東海第二発電所
新規制基準への適合性に係る
主な変更点について
(コメント回答)

平成30年2月7日
日本原子力発電株式会社

1. 審査会合における指摘事項

図1 自衛消防隊の構成

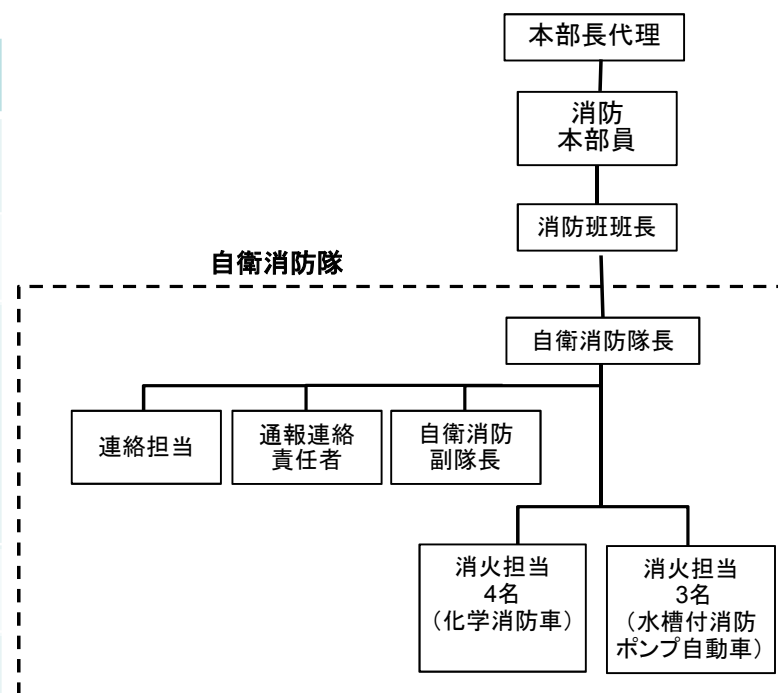
- ① 自衛消防隊について、要員については常に待機状態にないといけないので、東海発電所と東海第二発電所とで分けること。少なくとも、大規模損壊時に動員する要員は東海第二発電所専従とすること。
- ② 自衛消防隊の人数が必要十分であることも加えて説明すること。
- ③ 東海発電所の災害対策要員に自衛消防隊が含まれていない理由を説明すること。

- 自衛消防隊は、指揮、連絡、消火対応を行うための要員として11名を確保する。(表2, 図1参照)
- 本体制にて化学消防自動車及び水槽付消防ポンプ自動車を使用することにより、油火災対応や離れた水源からの消火用水の継続的確保も可能とし、様々な消防活動に対応可能としている。なお、2箇所の火災時には、2班に分けて活動することも可能である。
- 大規模損壊時の複数火災についても、上記体制による事故収束に必要な消火活動の実効性をケーススタディで確認している。なお、大型航空機衝突に伴う大規模火災時の放水砲による消火活動は保修班が実施。

表2 自衛消防隊の要員と主な役割

東海第二発電所及び東海発電所の災害対策要員の構成 (各職位及び各班における発電所別の組織及び兼務の関係を整理したもの)

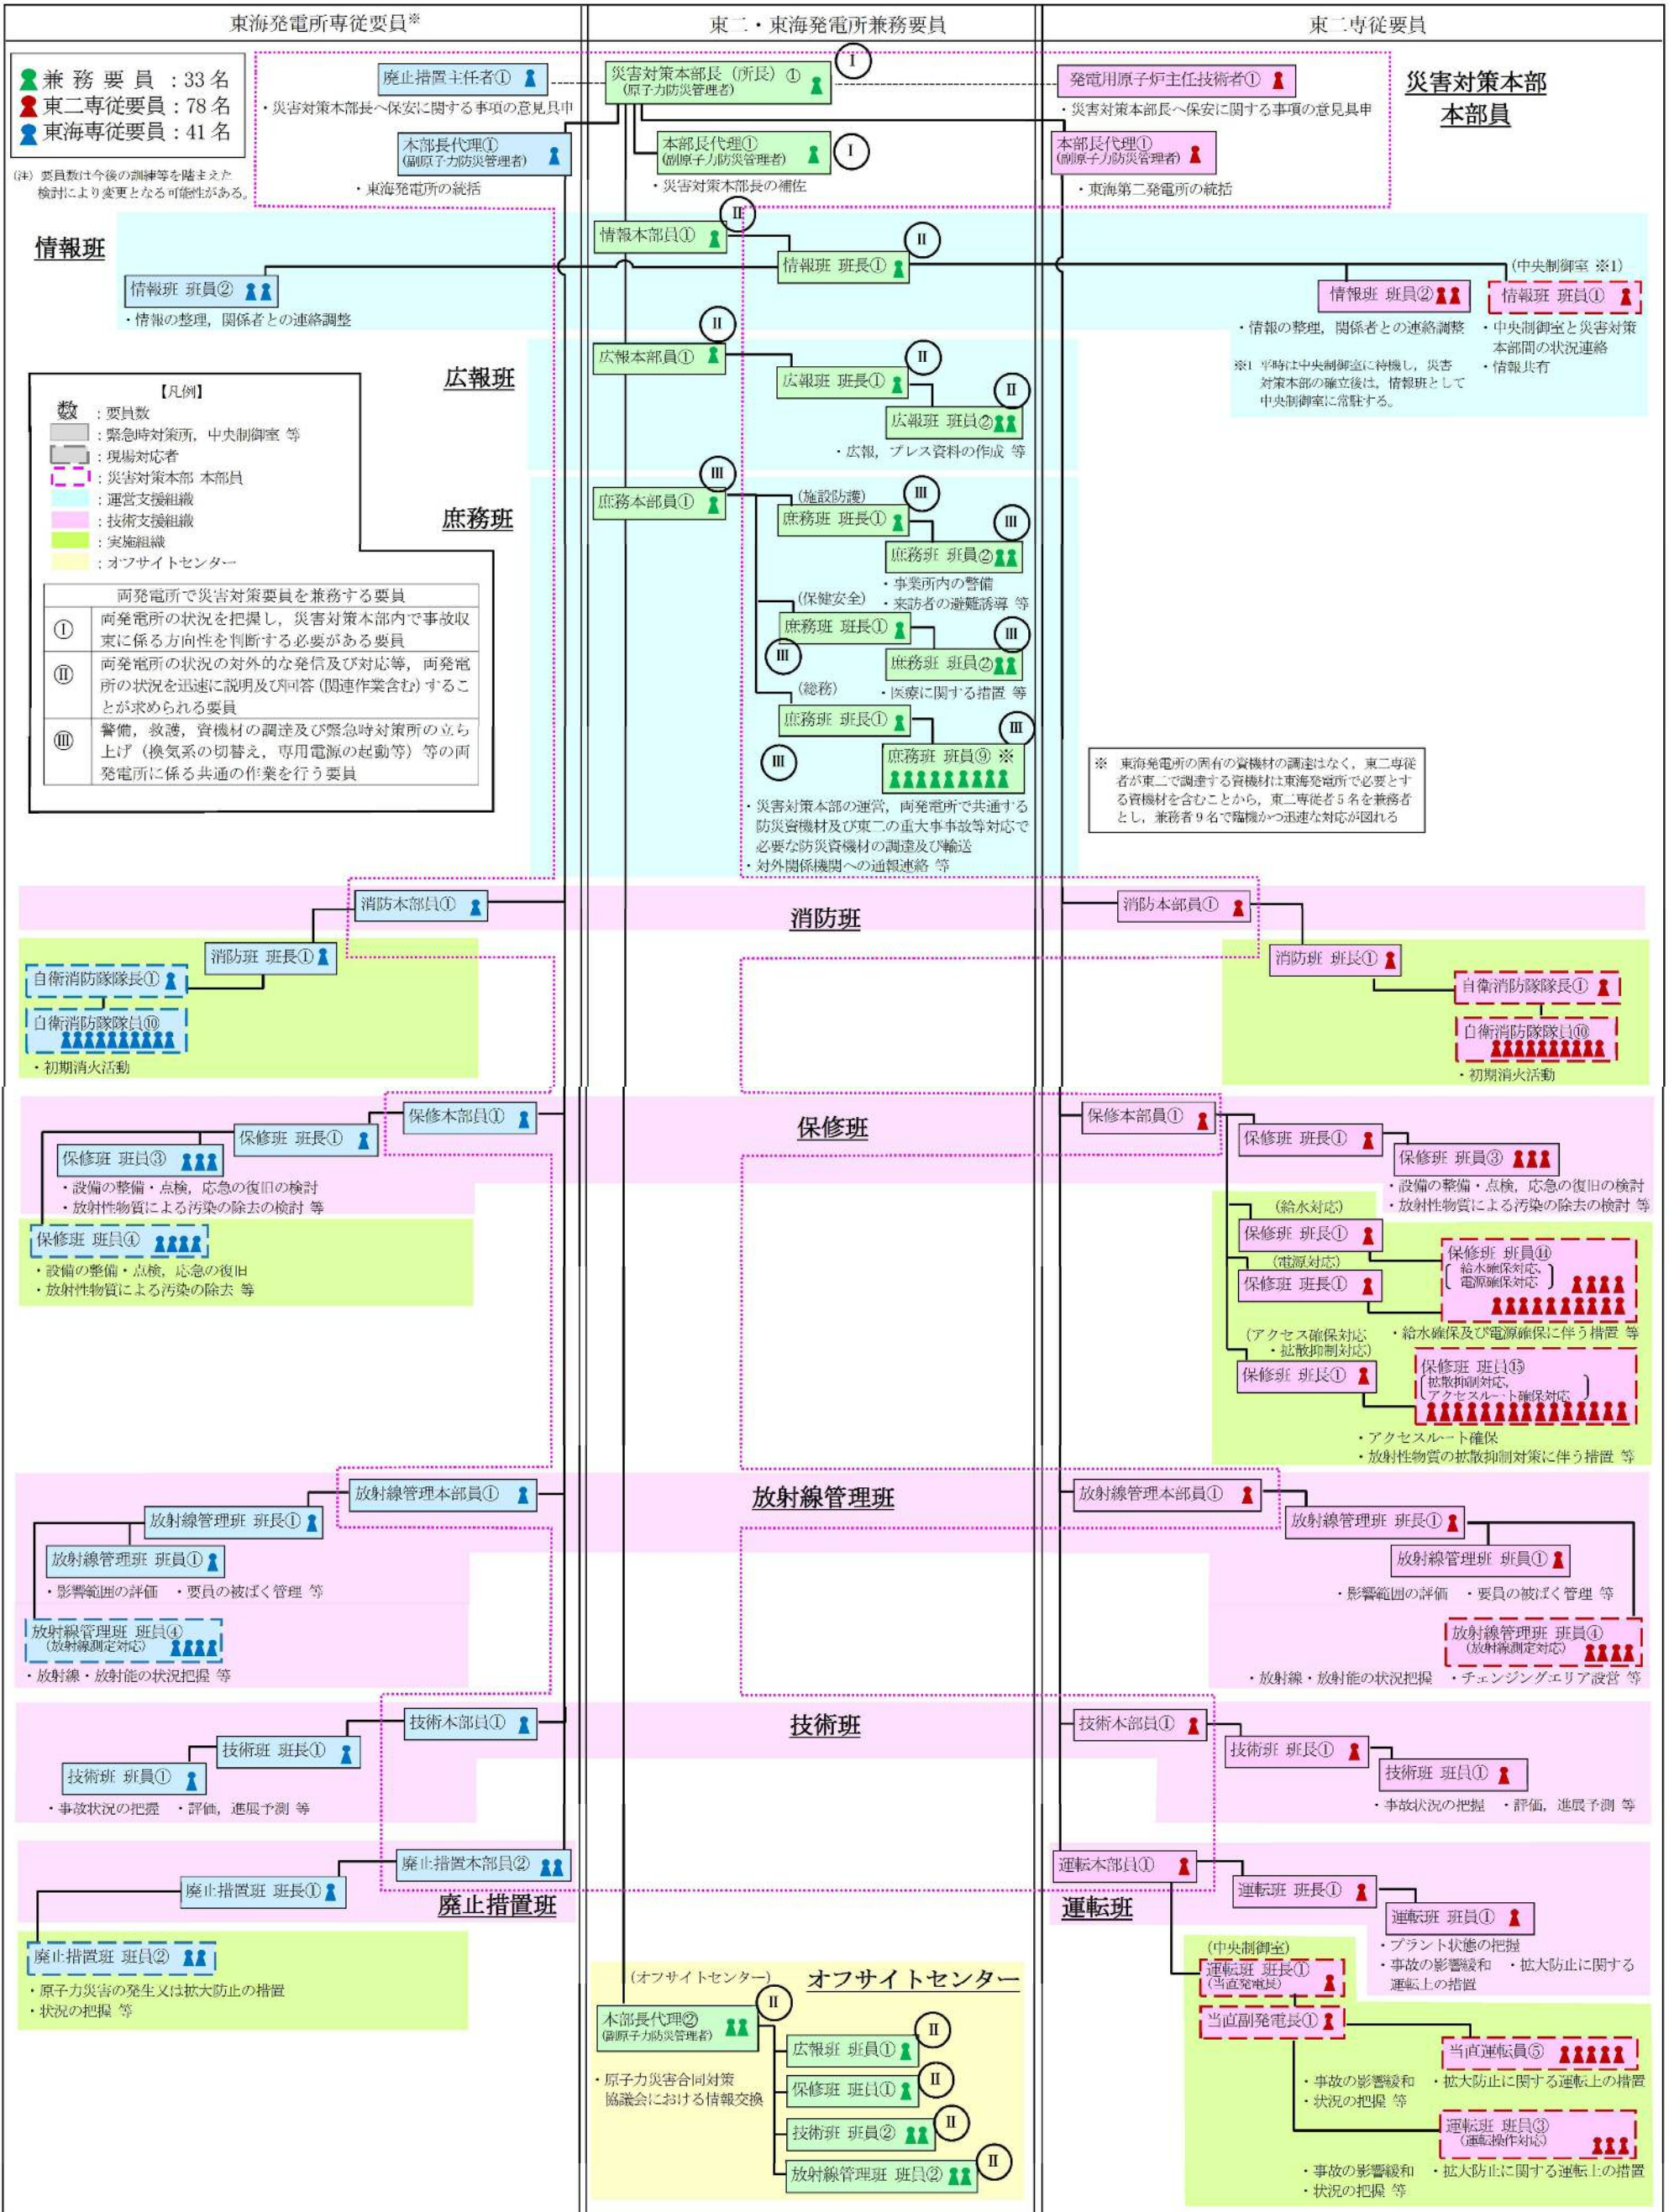
- 要員を共用としないことによるデメリット、共用することによるメリットを整理し、体制の妥当性、成立性を説明すること。安全性向上等の理由がなければ、東海発電所と東海第二で要員を分けること。

- 災害対策本部体制に、東海発電所及び東海第二発電所それぞれに専従の消防本部員、消防班長及び自衛消防隊を設置する。(参考図参照)
- 上記により、東海第二発電所の災害対策本部要員数を110名から111名に変更。(表1参照)
 - ・1名の増員は消防本部員の新規配置に起因

- 要員を兼務とする場合のメリット及び専従とする場合のデメリットを考慮し、以下の要員については兼務としている。(表3)

東海発電所の事故が同時に発生した場合の緊急時対策所ブルーム通過時の要員

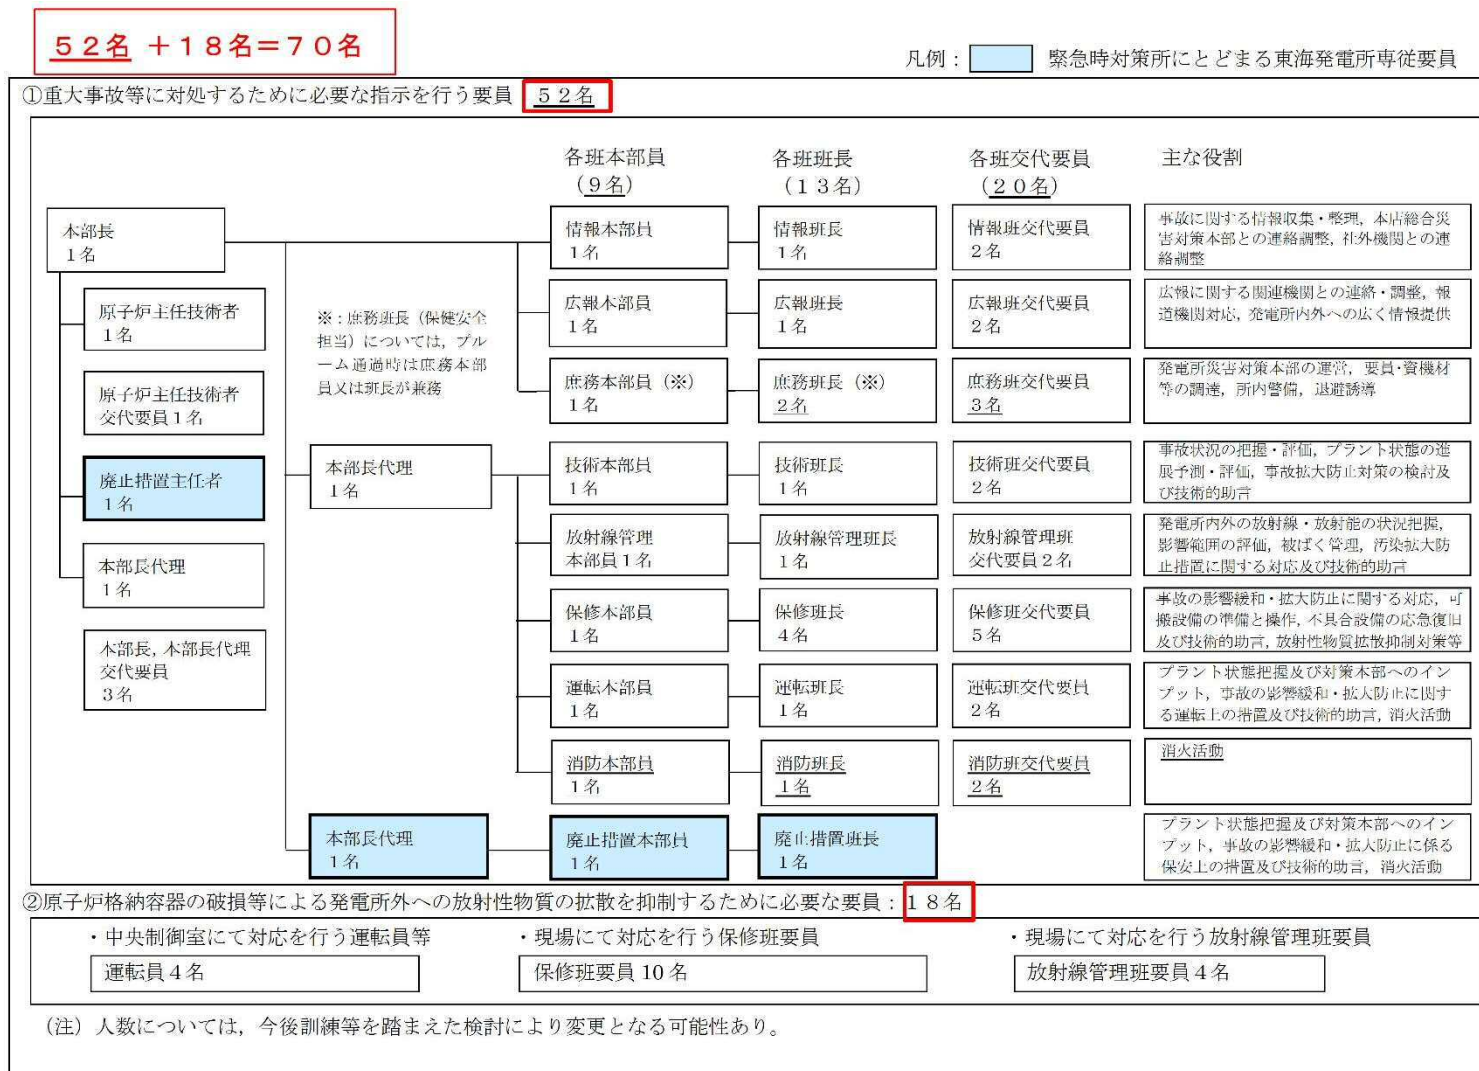
東二の重大事故等発生時に東海発電所の事故が同時に発生した場合において、緊急時対策所の同一スペースを共用することから、東海専従要員を収容した場合の緊急時対策所の設計の妥当性について説明する。

東二重大事故等に対処するために必要な指示を行う要員に加え、東二の原子炉格納容器の破損等による発電所外への放射性物質の拡散を抑制するために必要な要員の合計66名(※1)(プルーム通過中, 最大)を収容でき、東海発電所専従要員4名を加えた合計70名(※1)(詳細は別図参照)を十分収容できる設計としている。

※1: 消防本部員1名, 消防班長1名及び消防班交代要員2名の計4名増。庶務班長1名及び庶務班交代要員1名の計2名減。合計2名増。
